## Saksframlegg

Utvalg	Utvalgssak	Møtedato
Neset formannskap	41/19	14.05.2019
Neset kommunestyre	44/19	23.05.2019

## Sluttbehandling - Reguleringsplan Bergmesteren Raudsand

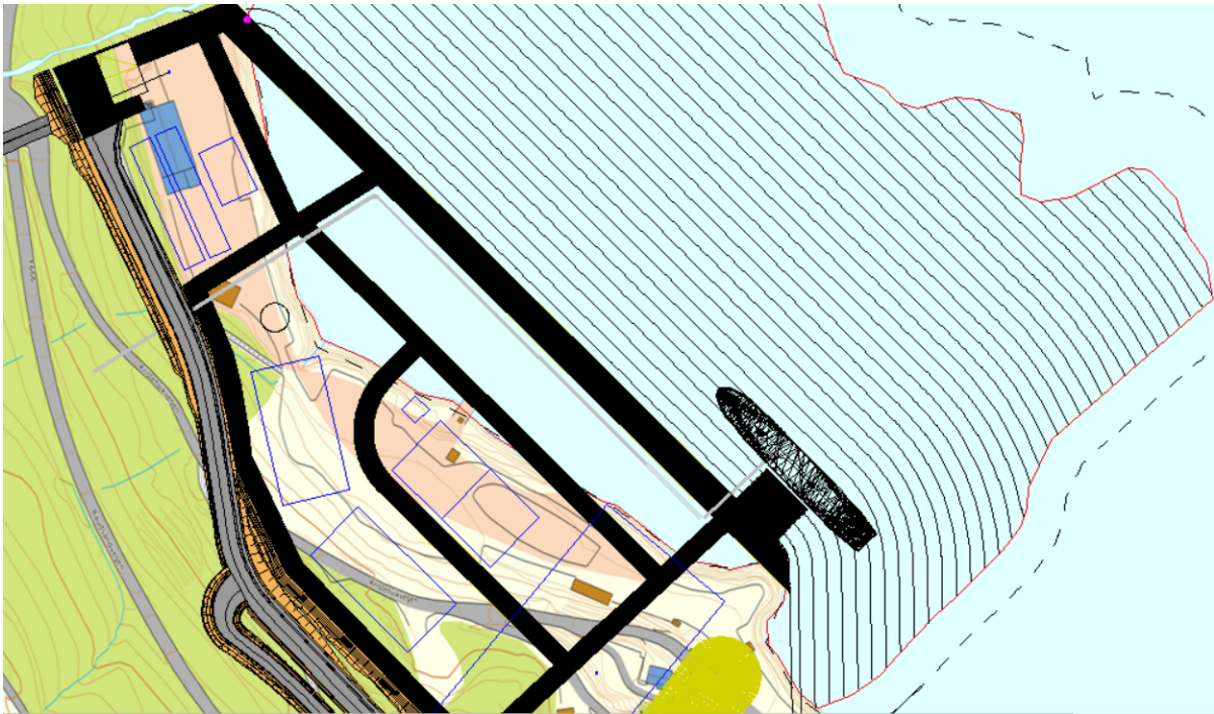
Fylkesmannen påpeker at om det er usikkerhet rundt stabiliteten til grunnforhold så kan ikke nødvendig avklaring utsettes. Multiconsult AS har i forbindelse med planarbeidet og konsekvensutredningen gjort vurderinger av stabiliteten for sjøfyllingen. Nærmere beskrevet i Multiconsult rapport 617153-RIG-NOT-002, datert 31.05.2017, se kommunens nettsider.

Tiltakshaver har kommentert innspillene knyttet til sjøutfyllingen, jfr merknad #46.; (utdrag);

*Det er også utført sjøbunnskartlegging og seismiske undersøkelser, som primært danner grunnlaget for vurderingene og stabilitetsberegningene. I tillegg er det tatt opp prøver fra topplaget i forbindelse med miljøundersøkelser som viser svært bløte og humusholdige masser av sandig silt og siltig dy. Innledende beregninger viser tilfredsstillende sikkerhet ved fyllingen der skråningsstabiliteten er vurdert. Multiconsult stadfester at stabiliteten til den nordlige delen av planlagt utfylling er ivarettatt, men i den sørlige delen av utfyllingsområdet er det funnet et topplag som kan bestå av leire og dermed knyttes det usikkerhet til den sørlige delen av utfyllingsområdet.*

*I løpet av 2018 har BMR undersøkt dette område i samråd med Real Alloy og har som konsekvens eliminert*

denne usikkerheten ved å:

1. redusere størrelsen av utfyllingen (mindre stein, mindre areal)
2. flytte / justere fyllingen lenger nord for å unngå arealet som hadde usikkerhet (sørsiden)
3. oppdatere areal tegninger i Reguleringsplan

Rådmannens oppfatning er at Multiconsult sin utredning og de endringer som er gjort med å ikke planlegge fylling der man antar det er leire, er tilstrekkelig kartlagt. I reguleringsbestemmelsen § 9.3 er det lagt inn krav om supplerende geoteknisk grunnundersøkelse, for bl.a. å kartlegge/stadfeste mektighet av det bløte topplaget over morenemassene.
